LIXIL セレビューカーゲート
施工説明書

ME-1538 改-4 補足マニュアル

9-3 ガイドレール及びレール端部金具の取付 ①

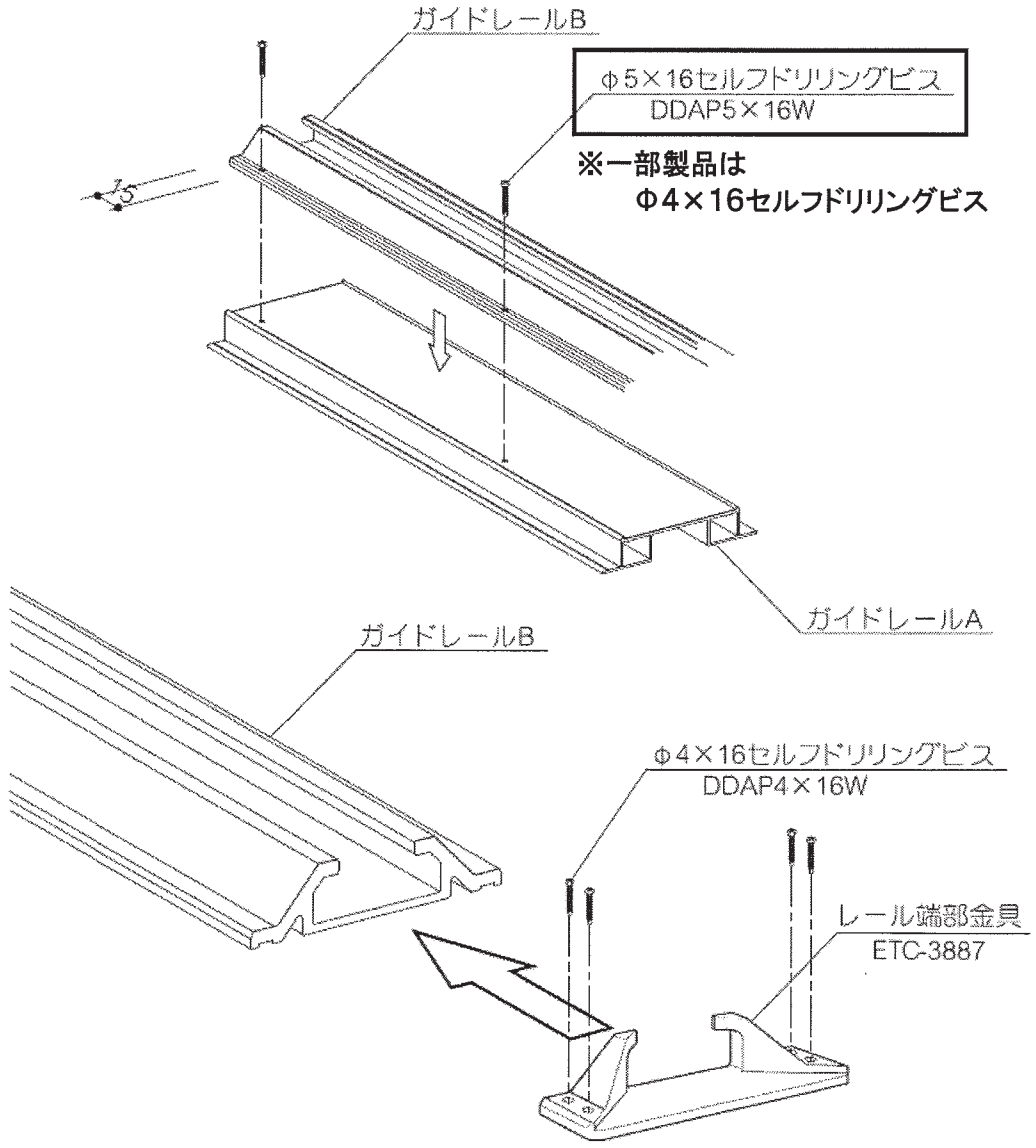
上記項目におきまして、ガイドレールを固定しております Φ4×16セルフドリリングビス を、 Φ5×16セルフドリリングビス へ仕様変更いたしました。
ME-1538 改-4の記載上は Φ4×16セルフドリリングビス となっておりますが、下記に示す例のように、 Φ5×16セルフドリリングビス を使って施工してください。
また、一部製品は Φ4×16セルフドリリングビス のままですが、ガイドレール取付けおよび性能上問題ありませんので、そのまま Φ4×16セルフドリリングビス を使ってくだ
